Anlage 2 zum Brandschutzkonzept
Nr. 24HHP-184G

Grundschule Sieker

Entwurfplanung	Plan-Nr.: 3-LP-03-02
Lageplan	Maßstab: 1:500
Außenanlagen Schulgelände	Projekt-Nr.: 5344
	Plangröße: DIN A0
	Datum: 24.07.2024
	gezeichnet: VM
	bearbeitet: NK
	geprüft: <i>W. Brokmann</i>

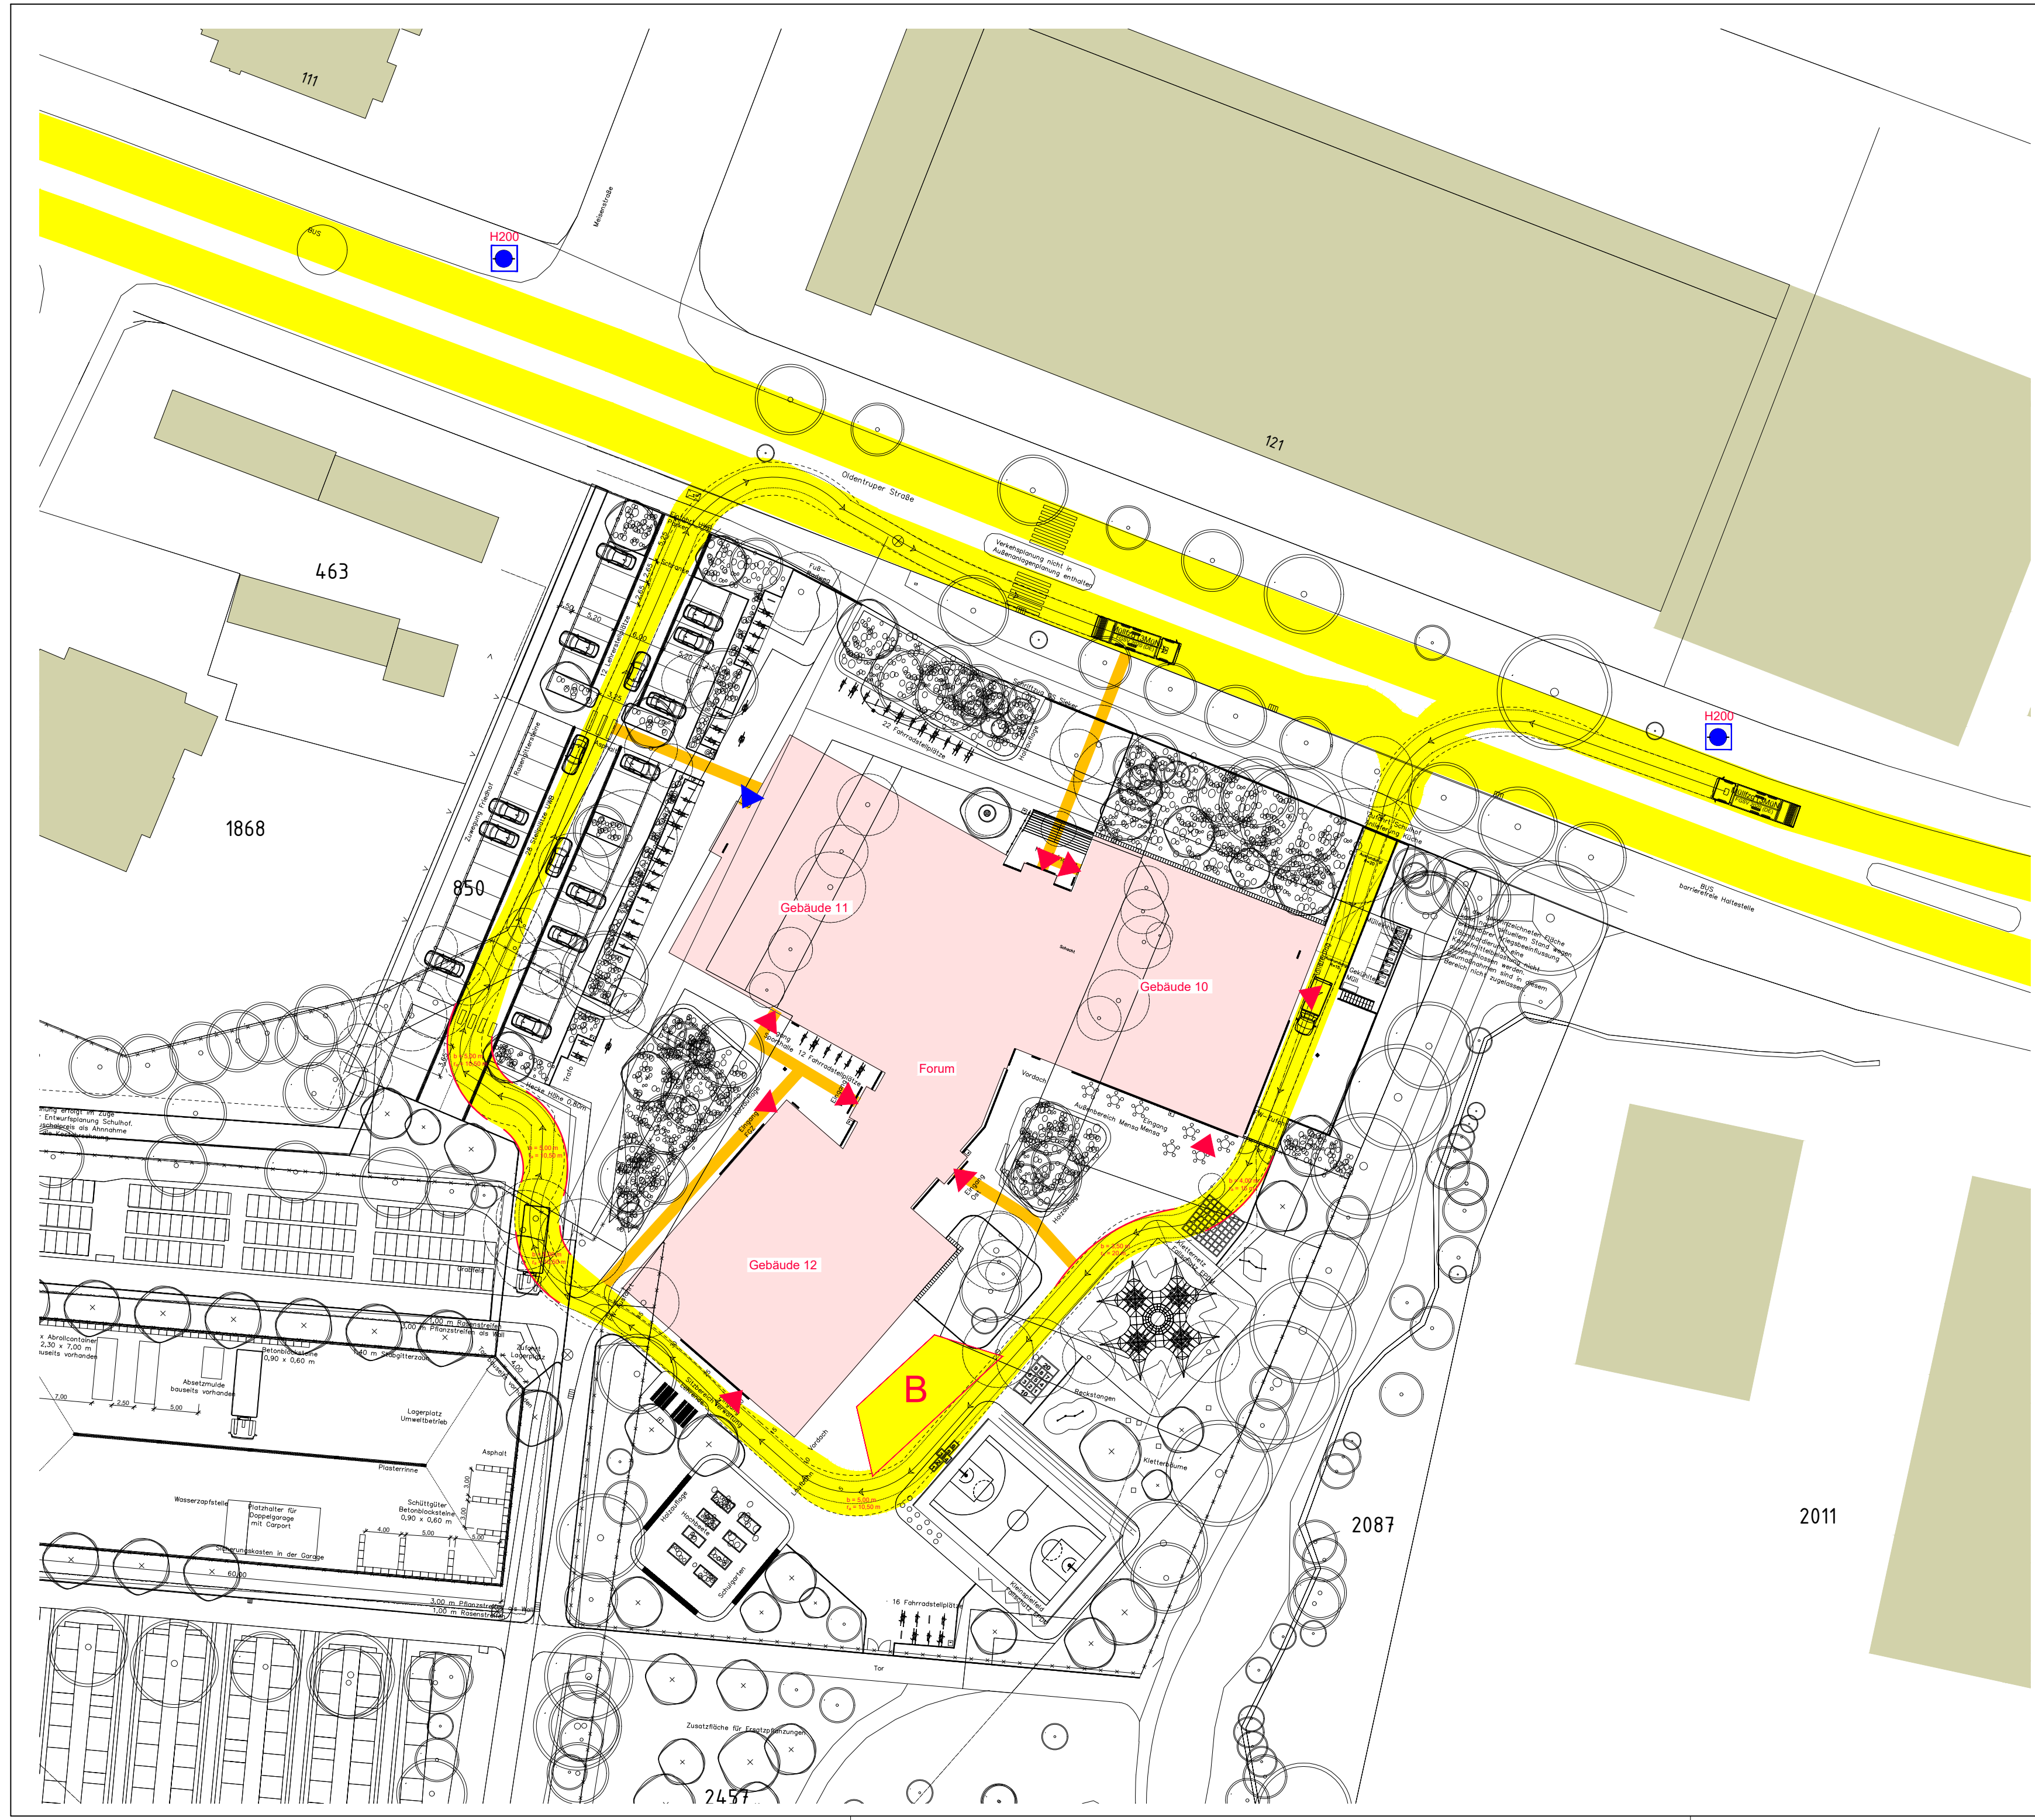
- LEGENDE HHP**
- Flächen für die Feuerwehr
 - Bewegungsfläche (7m x 12m)
 - mind. 1,25m breiter befestigter Feuerwehrzugang von Originalplanung abweichende Eintragung HHP
 - Gebäudezugang im UG
 - Gebäudezugang im EG
 - nicht betrachteter Bereich
 - betrachteter Bereich
 - Unterflurhydrant
